敦賀発電所2号炉 ボーリング柱状図の記事欄に係るご指摘への回答 補足説明資料1

平成30年調査会社報告書のうち
申請書に反映した10孔のボーリング柱状図記事欄の比較

令和2年10月5日
日本原子力発電株式会社

H24-B8-21

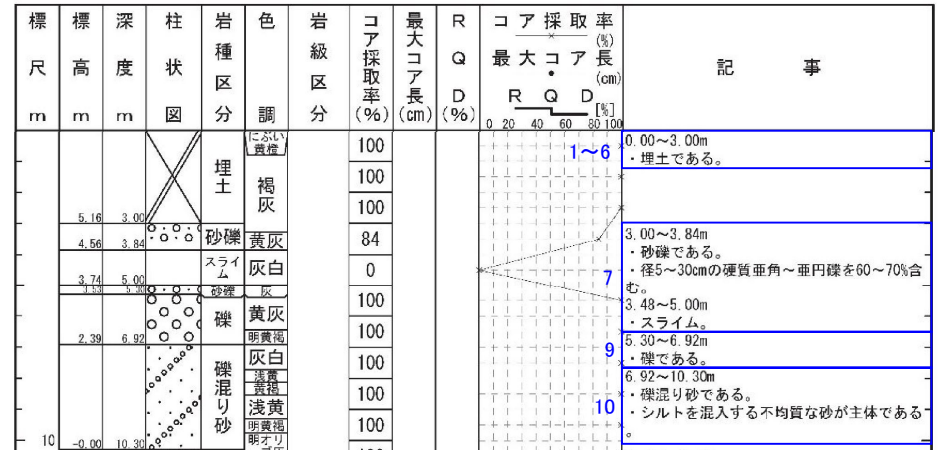
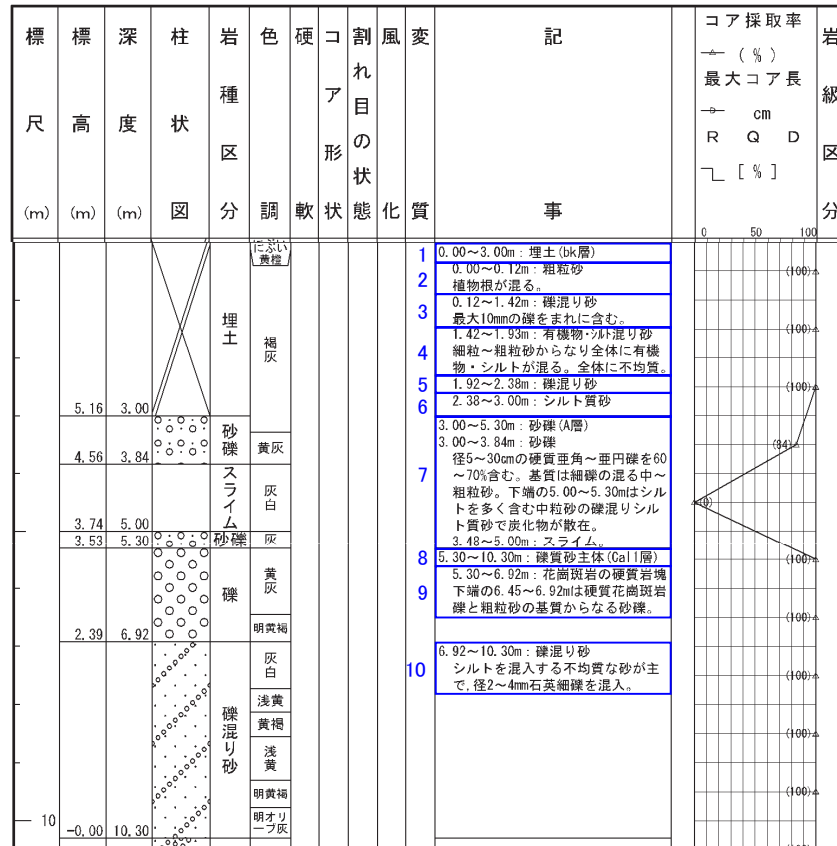
記事	報告書作成用柱状図 (H26年9月) ⇒ 申請書用柱状図
1~6	・堆積物の記載は、埋土、砂礫等の性状を示すこととし、“岩種区分”欄に対応した層相名を記載。
7	・堆積物の記載は、埋土、砂礫等の性状を示すこととし、“岩種区分”欄に対応した層相名を記載。 ・周囲に比べ含まれる礫が大きく、目立つことから、礫の特徴として、礫径、円磨度、礫率を記載。
8	・区間毎の性状を個別に記載しているため、礫質砂主体とのまとめ書きについては削除。
9	・堆積物の記載は、埋土、砂礫等の性状を示すこととし、“岩種区分”欄に対応した層相名を記載。
10	・堆積物の記載は、埋土、砂礫等の性状を示すこととし、“岩種区分”欄に対応した層相名を記載。 ・下位層との境界付近では、粒度の違いが見かけ上顕著ではないため、下位層と区別できる特徴として、シルトの混入について記載。

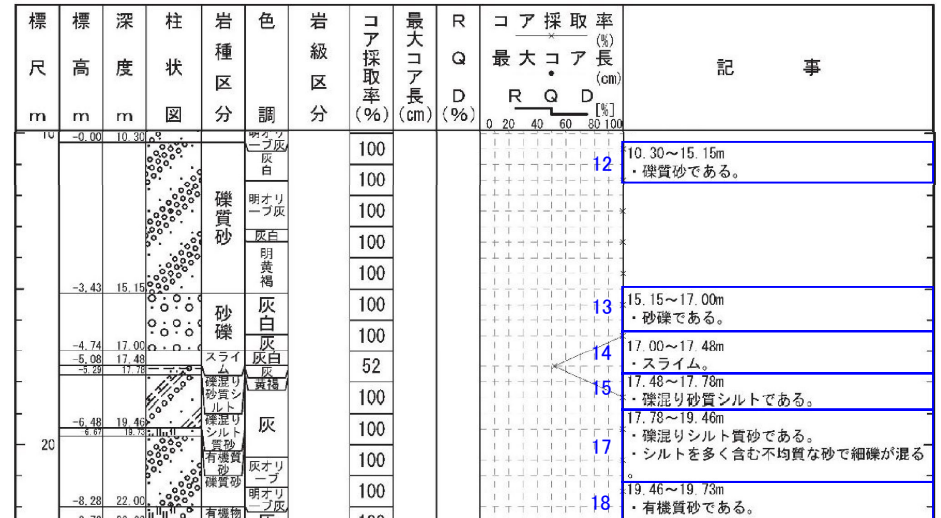
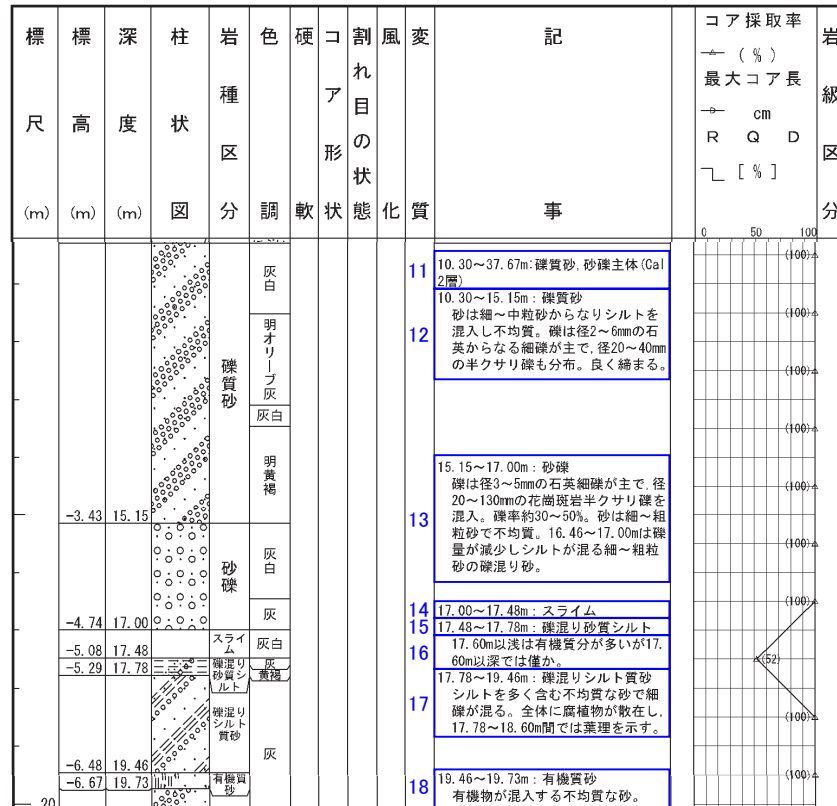
記事	報告書作成用柱状図(H26年9月)⇒申請書用柱状図
11	・区間毎の性状を個別に記載しているため、礫質砂、砂礫主体とのまとめ書きは削除。
12	・堆積物の記載は、埋土、砂礫等の性状を示すこととし、“岩種区分”欄に対応した層相名を記載。
13	・堆積物の記載は、埋土、砂礫等の性状を示すこととし、“岩種区分”欄に対応した層相名を記載。
14	・変更なし
15, 16	・堆積物の記載は、埋土、砂礫等の性状を示すこととし、“岩種区分”欄に対応した層相名を記載。
17	・堆積物の記載は、埋土、砂礫等の性状を示すこととし、“岩種区分”欄に対応した層相名を記載。 ・下位層との境界付近では、粒度の違いが見かけ上顕著ではないため、下位層と区別できる特徴として、シルトと礫の含有について記載。 ・葉理については、不均質に含まれる有機物が帯状を呈したものであり、明瞭ではないため削除。
18	・堆積物の記載は、埋土、砂礫等の性状を示すこととし、“岩種区分”欄に対応した層相名を記載。

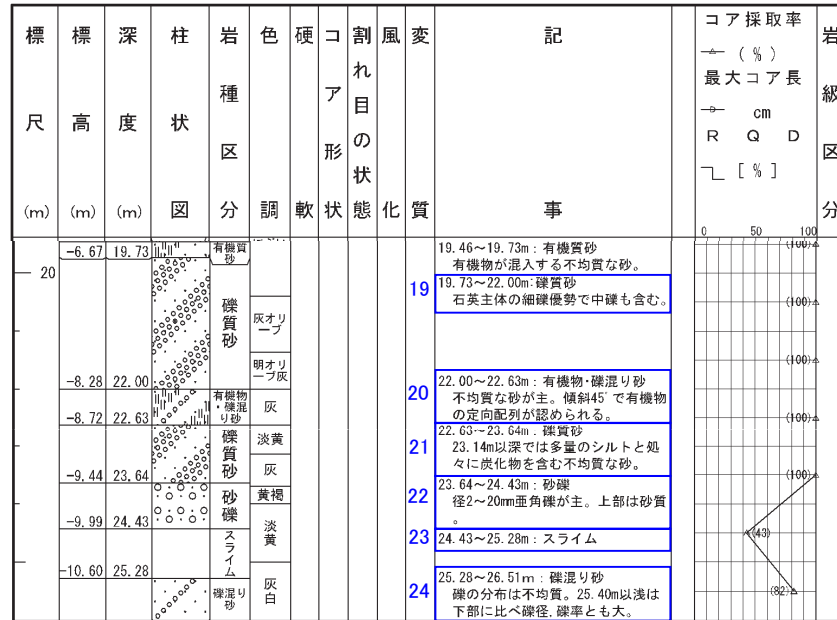
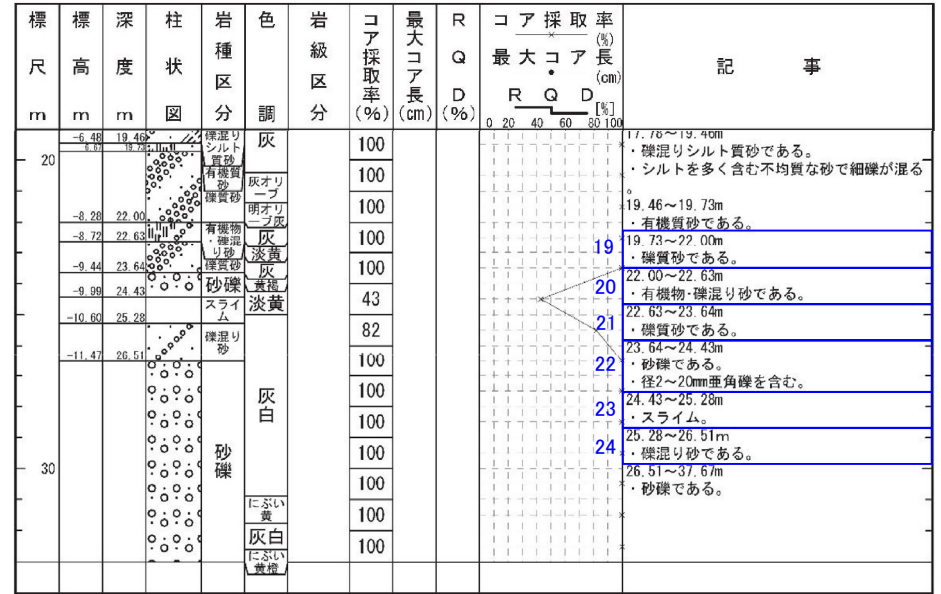
記事	報告書作成用柱状図(H26年9月)⇒申請書用柱状図
19	・堆積物の記載は、埋土、砂礫等の性状を示すこととし、“岩種区分”欄に対応した層相名を記載。
20	・堆積物の記載は、埋土、砂礫等の性状を示すこととし、“岩種区分”欄に対応した層相名を記載。 ・有機物の定向配列については、周囲の層相境界と同様の方向に記列していることから削除。
21	・堆積物の記載は、埋土、砂礫等の性状を示すこととし、“岩種区分”欄に対応した層相名を記載。
22	・堆積物の記載は、埋土、砂礫等の性状を示すこととし、“岩種区分”欄に対応した層相名を記載。 ・周囲に比べ含まれる礫が大きく、目立つことから、礫の特徴として、礫径、円磨度を記載。
23	・変更なし
24	・堆積物の記載は、埋土、砂礫等の性状を示すこととし、“岩種区分”欄に対応した層相名を記載。

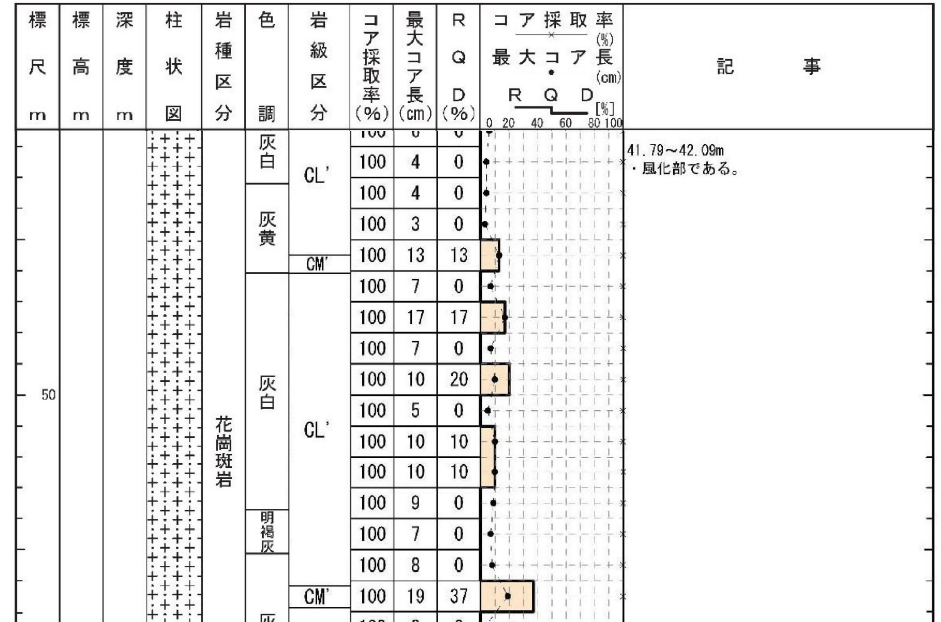
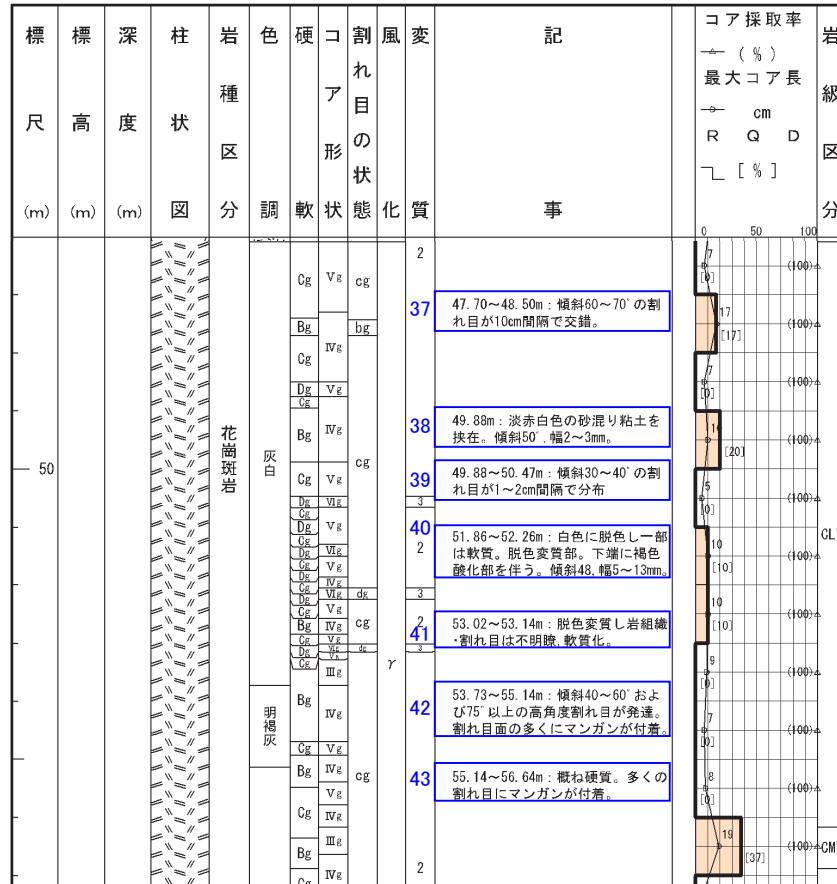
記事	報告書作成用柱状図(H26年9月)⇒申請書用柱状図
37	・割れ目の発達については、RQD, 最大コア長, 岩級区分で示しているため削除。
38	・粘土を挟在するが、周囲の岩盤に劣化が認められないことから削除。
39	・割れ目の発達については、RQD, 最大コア長, 岩級区分で示しているため削除。
40, 41	・軟質化しているが、周囲の岩盤に劣化が認められないことから削除。
42	・割れ目の発達については、RQD, 最大コア長, 岩級区分で示しているため削除。 ・マンガン汚染については、補足的なものであるため削除。
43	・硬軟については、良好な岩盤からなる区間内における相対的なものであるため削除。 ・マンガン汚染については、補足的なものであるため削除。

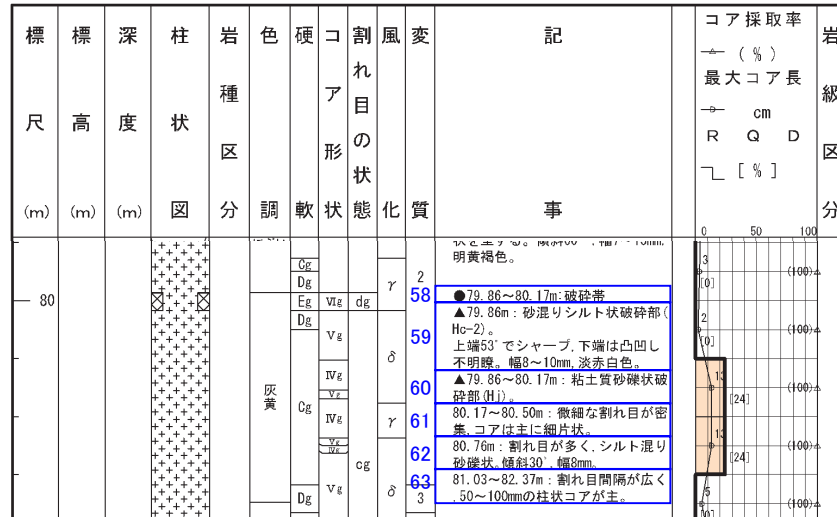
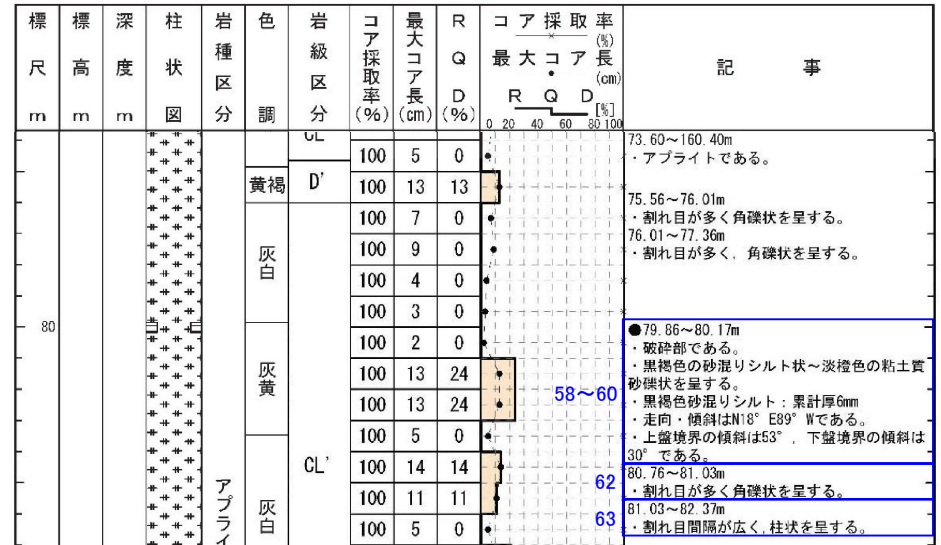
記事	報告書作成用柱状図(H26年9月)⇒申請書用柱状図
58~60	<ul style="list-style-type: none"> 色調、粒度、累計幅について、申請前までに別途行っていた、地盤安定解析用の物性値設定を目的とした破砕部の再観察の結果に基づき記載。 ポアホールテレビの解析結果による最新活動面の走向・傾斜を記載。 破砕部の見かけの傾斜については補足的なものであるため、端部で取得したものを除き削除。 下端傾斜 記載無し→30° ※1 境界の直線性については、申請書では記載しないこととしているため削除。
61	・割れ目の発達程度については、RQD、最大コア長、岩級区分で示しているため削除。
62	・部分的にシルト混じり砂礫状を呈し、割れ目が発達する区間の下端深度を“コア形状”欄から読み取り、角礫状を呈すると記載。
63	・50~100mmとの記載については、割れ目間隔をRQD、最大コア長、岩級区分で示しているため削除。

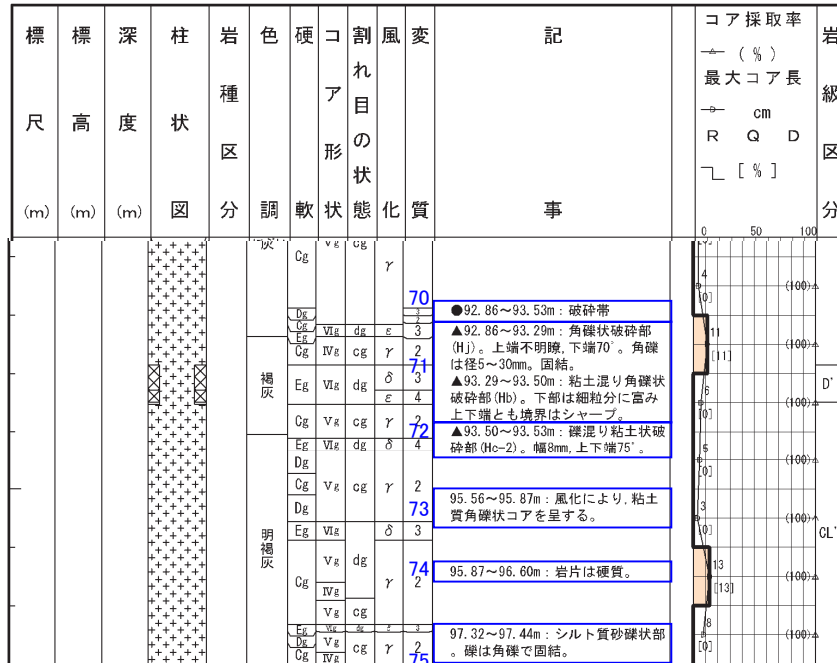
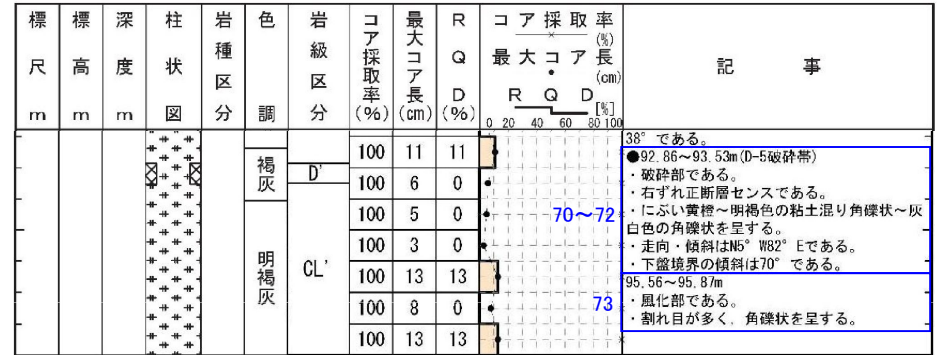
記事	報告書作成用柱状図(H26年9月)⇒申請書用柱状図
70~72	<ul style="list-style-type: none"> 薄片観察の結果で得られた最新活動面の変位センスを記載。 申請前までに別途行っていた、地盤安定解析用の物性値設定を目的とした破碎部の再観察の結果に基づき、にぶい黄橙～明褐色の粘土混じり角礫状と記載。 “色調”欄に基づき記載。 灰白色は、褐灰色の誤り。※1 ポアホールテレビの解析結果による最新活動面の走向・傾斜を記載。 破碎部の見かけの傾斜については補足的なものであるため、端部で取得したものを除き削除。 下盤境界の傾斜75° →70° ※1, ※4 角礫状部の粒径は補足的なものであるため、径5~30mmについては削除。 下部は細粒分に富みとの記載については、上部との境界が不明瞭であるため削除。 境界の粗さや硬軟については、申請書では記載しないこととしているため削除。
73	<ul style="list-style-type: none"> 粘土質については、当該区間に不均質に含まれるものであるため削除。
74	<ul style="list-style-type: none"> 硬軟については、岩級区分で示しているため削除。
75	<ul style="list-style-type: none"> 砂礫状を呈するが、直線性に乏しく、周囲の岩盤に劣化が認められないことから削除。

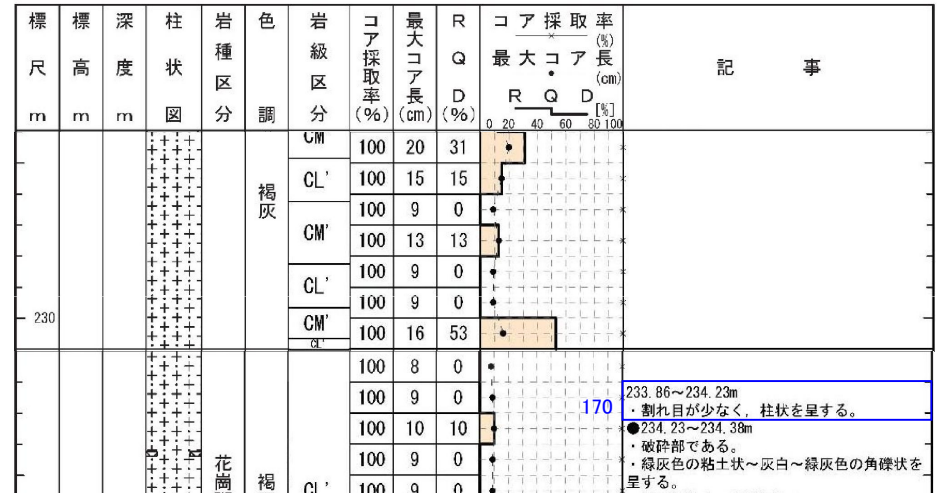
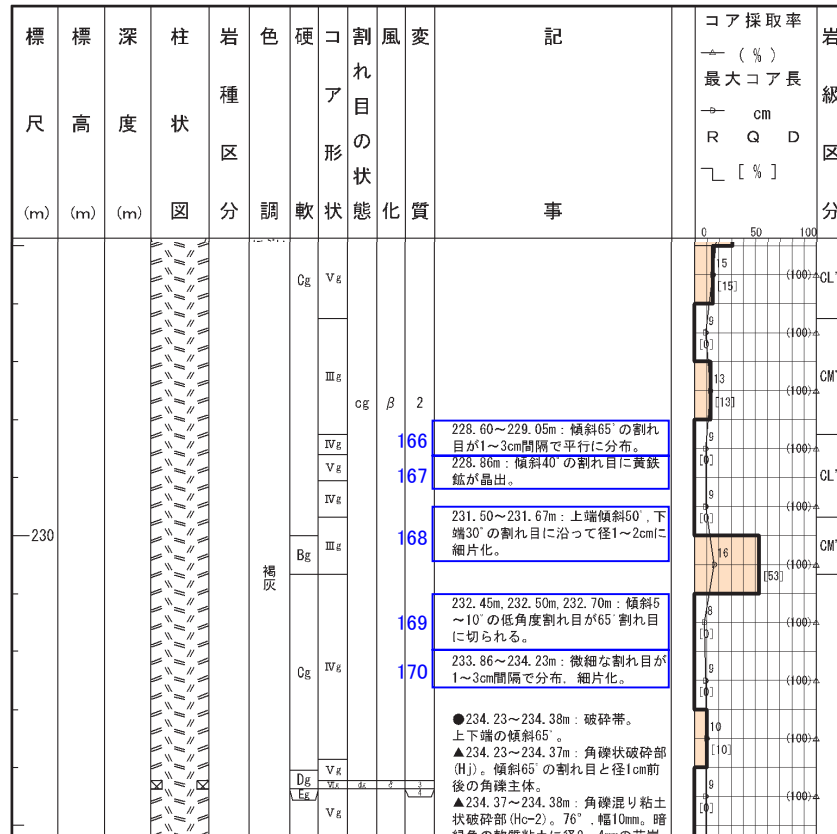
記事	報告書作成用柱状図(H26年9月)⇒申請書用柱状図
166	・割れ目の発達については、RQD、最大コア長、岩級区分で示しているため削除。
167	・鉱物の晶出については、補足的なものであるため削除。
168	・細片化しているが、掘削時の機械割れと判断し削除。
169	・低角度割れ目を切る65°の割れ目が見られるが、低角度割れ目の変位がないため削除。
170	・割れ目の発達については、“コア形状”欄に基づき記載。 ・「割れ目が少なく、柱状」は、「割れ目が多く、角礫状」の誤り。 ^{※1}

H24-B8-22

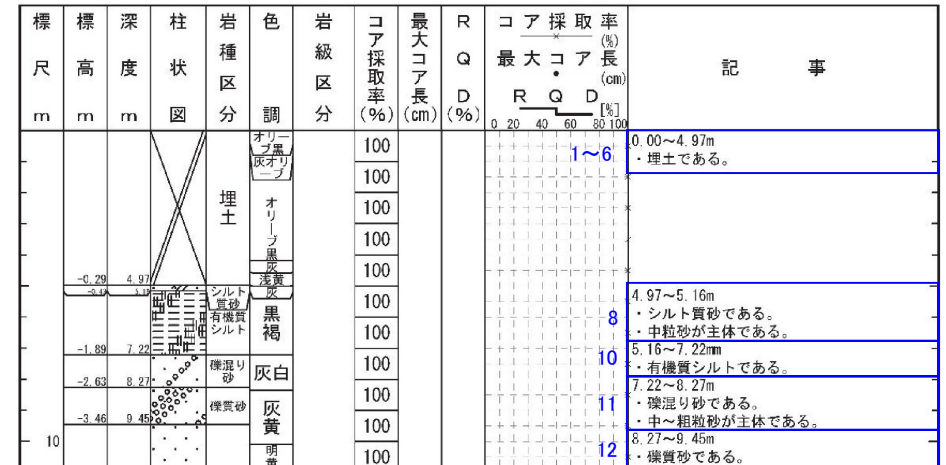
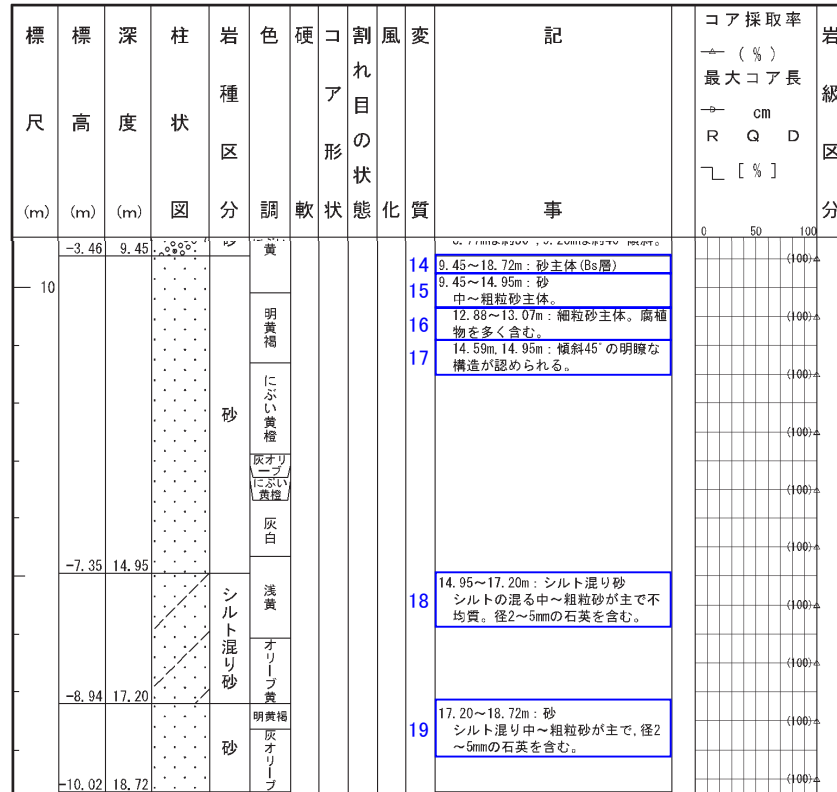
記事	報告書作成用柱状図(H26年10月)⇒申請書用柱状図
1~6	・堆積物の記載は、埋土、砂礫等の性状を示すこととし、“岩種区分”欄に対応した層相名を記載。
7	・区間毎の性状を個別に記載しているため、有機質シルト及び礫質砂主体とのまとめ書きについては削除。
8, 9	・堆積物の記載は、埋土、砂礫等の性状を示すこととし、“岩種区分”欄に対応した層相名を記載。 ・下位層との境界付近では、粒度の違いが見かけ上顕著ではないため、下位層と区別できる特徴として、中粒砂主体であることを記載。
10	・堆積物の記載は、埋土、砂礫等の性状を示すこととし、“岩種区分”欄に対応した層相名を記載。 ・5.16~7.22mmは5.16~7.22mの誤り。※2
11	・堆積物の記載は、埋土、砂礫等の性状を示すこととし、“岩種区分”欄に対応した層相名を記載。 ・下位層との境界付近では、粒度の違いが見かけ上顕著ではないため、下位層と区別できる特徴として、中~粗粒砂主体であることを記載。
12, 13	・堆積物の記載は、埋土、砂礫等の性状を示すこととし、“岩種区分”欄に対応した層相名を記載。

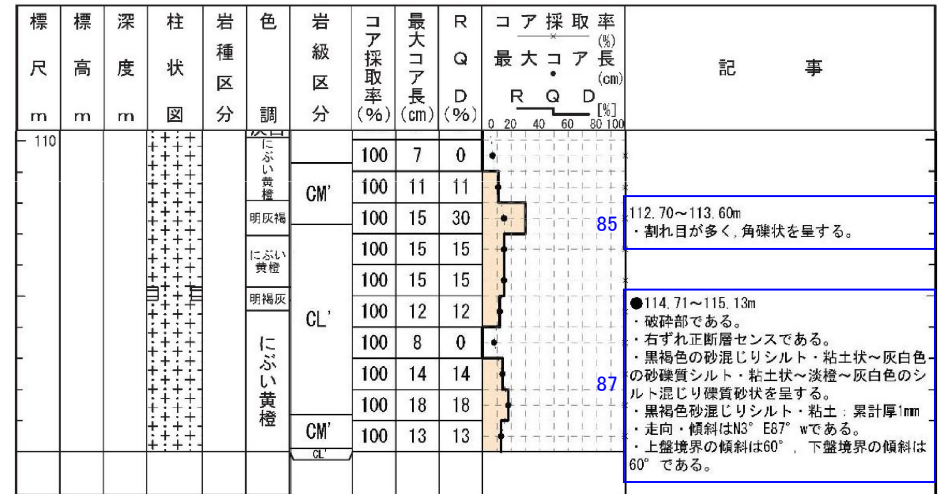
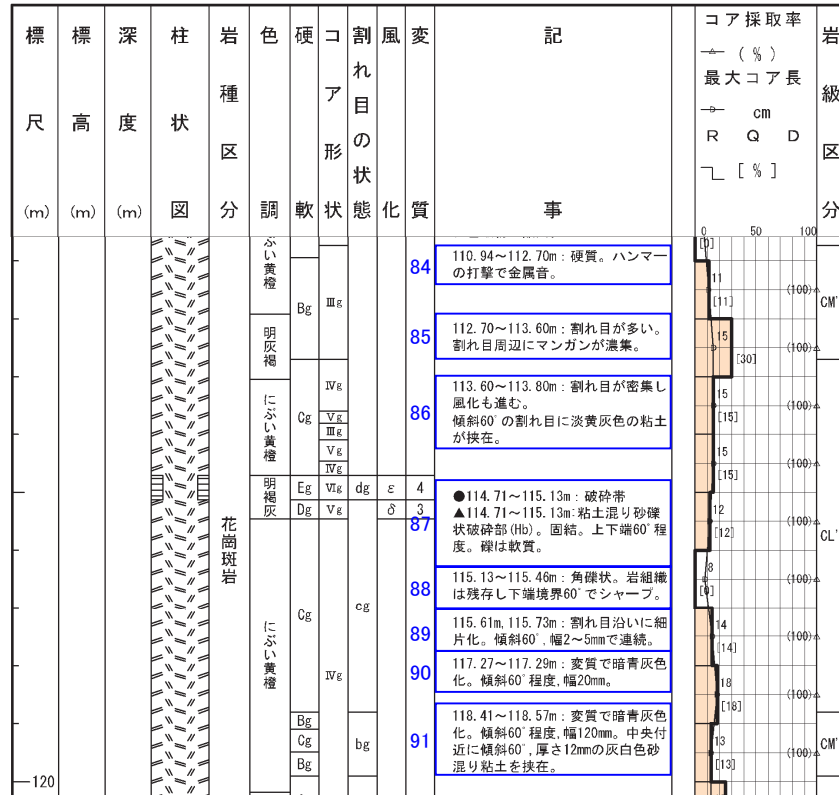
記事	報告書作成用柱状図(H26年10月)⇒申請書用柱状図
84	・硬軟については、岩級区分で示しているため削除。
85	・“コア形状”欄に基づき角礫状と記載。 ・マンガンについては、補足的なものであるため削除。
86	・割れ目の発達程度については、RQD, 最大コア長, 岩級区分で示しているため削除。 ・粘土を挟在するが、直線性や連続性に乏しいことから削除。
87	・薄片観察の結果で得られた最新活動面の変位センスを記載。 ・色調, 粒度, 累計幅について、申請前までに別途行っていた。地盤安定解析用の物性値設定を目的とした破碎部の再観察の結果に基づき記載。 ・ポアホールテレビの解析結果による最新活動面の走向・傾斜を記載。 ・硬軟については、申請書では記載しないこととしているため削除。 ・砂礫状部の礫の硬軟の記載は補足的なものであるため、礫は軟質との記載については削除。
88	・割れ目の発達程度については、RQD, 最大コア長, 岩級区分で示しているため削除。
89	・割れ目沿いに細片化しているが、挟在物の連続性に乏しく、周囲の岩盤に劣化が認められないことから削除。
90	・割れ目沿いの変色については、補足的なものであるため削除。
91	・粘土を挟在するが、直線性や連続性に乏しいことから削除。
